A STELLUNGNAHMEN DER BEHÖRDEN UND TRÄGER ÖFFENTLICHER BELANGE

Nr.	Stellungnahmen von	Beschlussvorschlag
A.1	Landratsamt Emmendingen – Untere Naturschutzbehörde (Schreiben vom 12.04.2019)	
A.1.1	Gegen die Aufstellung des o.g. vorhabenbezogenen Bebauungsplanes bestehen in naturschutzfachlicher und -rechtlicher Hinsicht bei Umsetzung der auf Seite 3 der artenschutzrechtlichen Relevanzprüfung genannten Maßnahmen keine Bedenken. Den Ausführungen in Ziffer 6 („Umweltbeitrag“) der Begründung wird zugestimmt. Aufgrund der Anwendung des § 13a BauGB ist ein naturschutzrechtlicher Ausgleich nicht erforderlich.	Dies wird zur Kenntnis genommen.
A.1.2	Im Rahmen der Bauausführung sind die „Artenschutzrechtlichen Hinweise“ in Ziffer 3.3 der Bauungsvorschriften zu beachten. Es wird empfohlen, in der Baugenehmigung darauf nochmals explizit hinzuweisen.	Dies wird zur Kenntnis genommen und im Rahmen des Bauantrags berücksichtigt.
A.2	Landratsamt Emmendingen – Untere Wasserbehörde (Wasserwirtschaft, Bodenschutz und Altlasten) (Schreiben vom 18.04.2019)

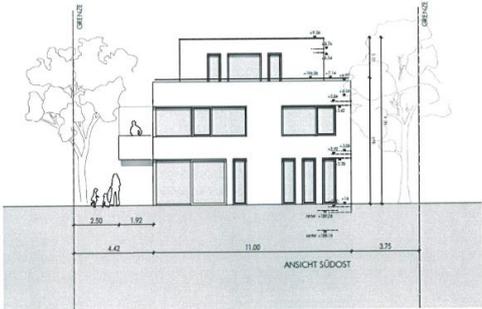
C.1.3.6	<p>Die bisherige Planung berücksichtigt ferner nicht hinreichend die Gefährdung durch Starkregenereignisse. In den vergangenen Jahren hat es bei Starkregen in der Steinstraße mehrfach Überschwemmungen gegeben, weil die Kanalisation das Wasser nicht mehr abführen</p>	<p>Dies wird zur Kenntnis genommen.</p> <p>Zwischenzeitlich wurde durch das Ingenieurbüro Wald + Corbe nochmalig überprüft, inwiefern sich das Vorhaben auf die Auslastung der Kanalisation auswirken wird. Hierbei wurde die im Bebauungsplan festgesetzte Drosselung für die Einleitung</p>

Nr.	Stellungnahmen von	Beschlussvorschlag
	<p>konnte. Auf dem Grundstück unserer Mandantschaft lief das Regenwasser von der Straße in den Hof und den Keller. Diese Situation würde durch die Planung nochmals erheblich verschlechtert, da zukünftig noch mehr Grundstücke an die unzureichende Kanalisation angeschlossen würden. Dieser Gesichtspunkt ist im Übrigen nicht nur bauplanungsrechtlich von Bedeutung, sondern auch haftungsrechtlich, da die Gemeinde als Betreiberin der Kanalisation und Inhaberin der Straßenbaulast für eine sichere Ableitung von Regenwasser verantwortlich ist. Etwaige Schäden hätte sie daher zu ersetzen.</p>	<p>des Niederschlagswassers in die Berechnungen miteinbezogen. Das Büro kommt zum Ergebnis, dass durch den Anschluss des Vorhabens an das öffentliche Kanalnetz keine wesentliche Verschlechterung der hydraulischen Gesamtsituation zu erwarten ist. Die Wasserspiegelanlagen im Kanal erhöhen sich mit dem zusätzlichen Abfluss um ca. 2 cm (rechnerisch), wodurch keine Überlastung zu erwarten ist.</p> <p>Gleichzeitig muss im Rahmen des Entwässerungsgesuchs zur Beurteilung der Überflutungssituation bei Starkregen ein Überflutungsnachweis gem. DIN 1986-100 „Gebäude- und Grundstücksentwässerung“ erbracht werden. In diesem muss nachgewiesen werden, dass das Rückhaltevolumen auf dem Grundstück groß genug ist. Eine Überflutung von benachbarten Grundstücken kann hierdurch verhindert werden.</p> <p>Haftungsfragen sind nicht Thema des Bebauungsplans.</p>
